**Technische Mitteilung
für Tandems**

Nummer: 01/2014

Betroffene Muster: Omega Tandem Gurtzeug

Ausgabedatum: 21.12.2013
TM-Firebird 03/2013

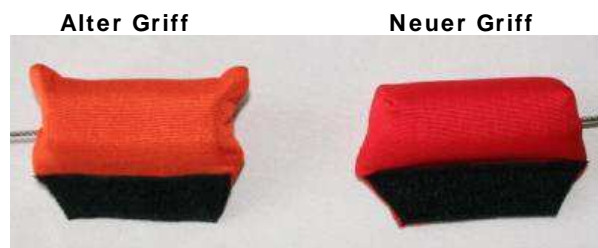
Grund: Vorzeitiges Öffnen des Reservefallschirmes bei Tandemsprüngen mit Kamera (Handycam)

Wenn der Tandemmaster Sprünge mit Handycam durchführt und den Hauptschirm über den Second Release-Griff auslöst und dabei der linke Arm mit der Kamera gestreckt nach vorne bleibt, kann es passieren, dass er sich das Reservekissen unter dem Arm (Axel) einklemmt. In der Öffnungsphase rutscht der Tandemmaster im Gurtzeug nach unten und zieht sich dann den Reservegriff ungewollt heraus. Dasselbe kann auch passieren wenn eine zu große Kombi benutzt wird und sich der Stoff über das Reservekissen legt. In der Vergangenheit wurden von uns zwei unterschiedliche Reservekissen verwendet, ein Reservekissen mit weichen Innenkern, und ein Kissen mit harten Innenkern, dieser harte Innenkern hat den Nachteil, dass er beim Einklemmen mit dem Arm einen höheren Widerstand bietet, und somit die Wahrscheinlichkeit größer ist das Reservekissen heraus zu drücken, als das Reservekissen mit dem weichen Innenkern.

Aus diesem Grund sollte das Kissen mit dem harten Innenkern gegen ein Kissen mit weichen Innenkern und zusätzlich geänderter Form (abgerundete Ecken) ausgetauscht werden. Für diejenigen die den Griff gerne austauschen möchten, kann dieser ab jetzt über uns bezogen werden.

Der Hauptfallschirm des Tandemsystems sollte immer über den normalen Hauptgriff (First Release) betätigt werden. Somit bleibt der Tandemmaster in der richtigen Griffabfolge (Sequenz). Auch wenn der Passagier für einige Sekunden in der Videoaufnahme nicht zu sehen ist.
